VERIFICA DI ASSOGGETTABILITA' VIA
RINNOVO DELL'AUTORIZZAZIONE ALL'ESERCIZIO
IMPIANTO DI AUTODEMOLIZIONE
DELLA DITTA PICCINATO RENATO
SITO IN VIA RONCOMOLINO N. 2

RELAZIONE TECNICA INTEGRATIVA

Autodemolizioni PICCINATO RENATO	Rinnovo dell'autorizzazione all'esercizio dell'attività di demolizione autoveicoli
Comune di Montecchio Maggiore (VI)	anno 2017

Figura 2: Estratto della carta delle trasformabilità del PAT.

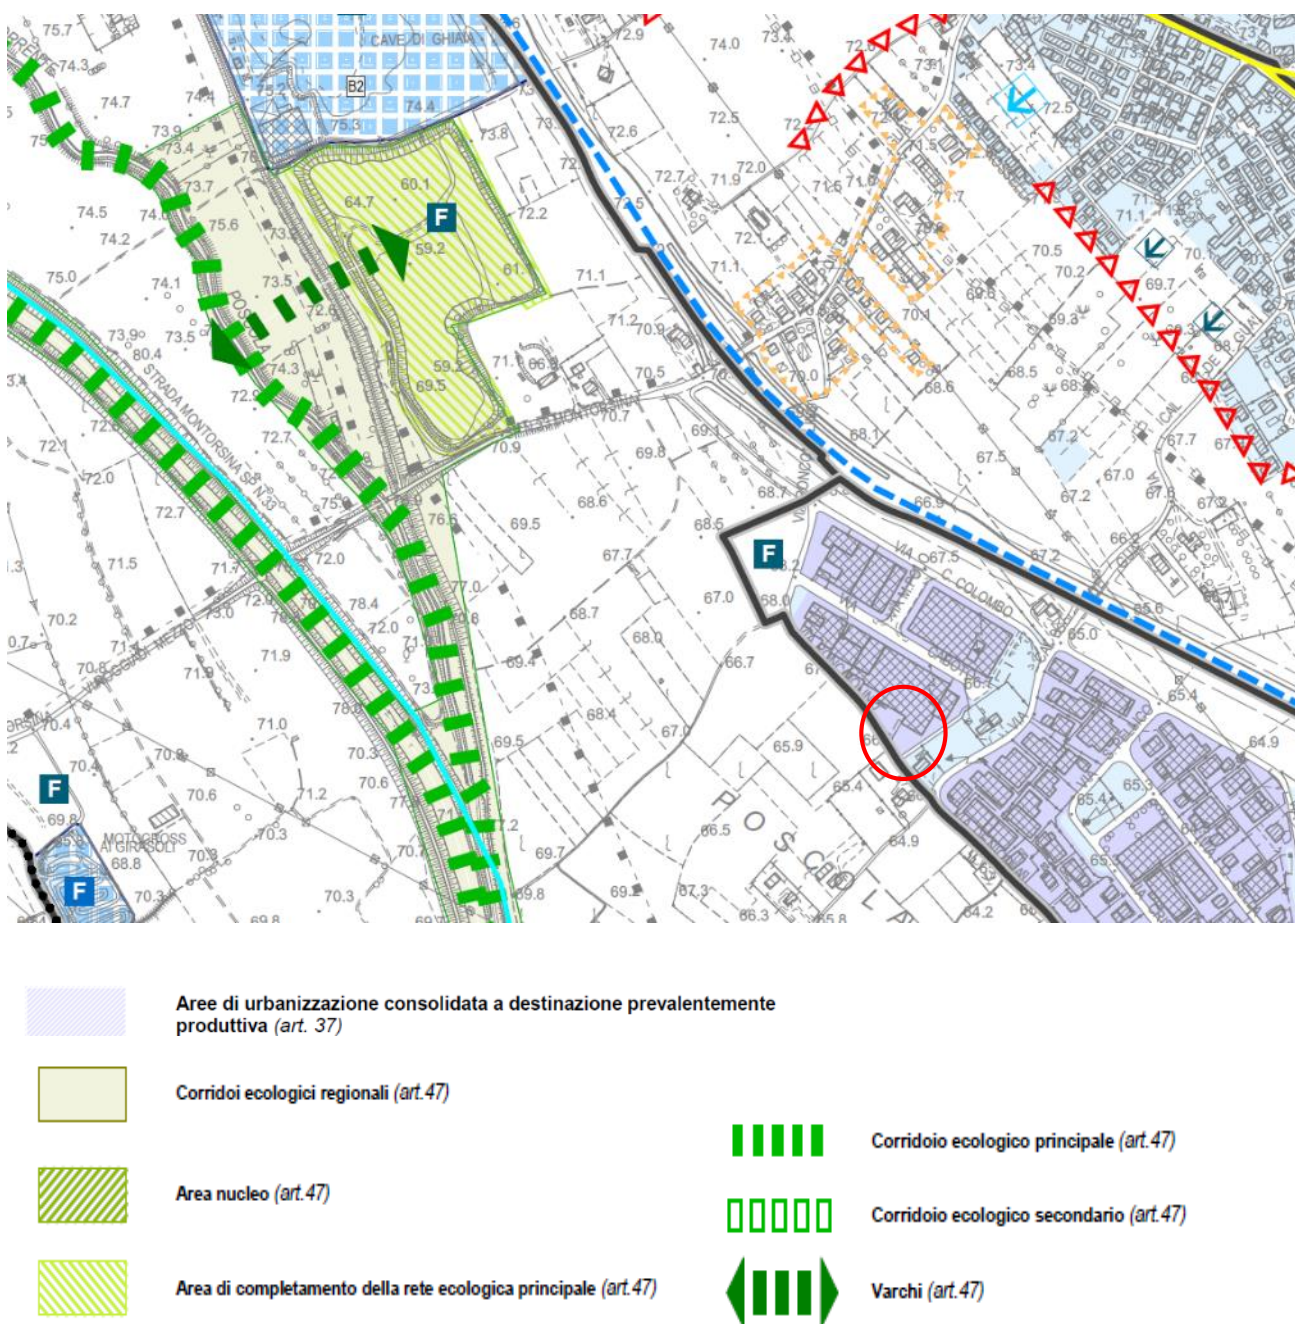
- *la presenza in vicinanza, nella carta delle trasformabilità del PAT, di aree di completamento della rete ecologica principale e di corridoi ecologici principali e varchi;*

L'area in esame non ricade in aree di completamento della rete ecologica principale o di corridoi ecologici principali e varchi: tali aree distano 600-700 m e non possono, perciò, risentire in alcun modo dell'attività della Ditta Piccinato, come evidenziato dalle planimetrie che seguono.
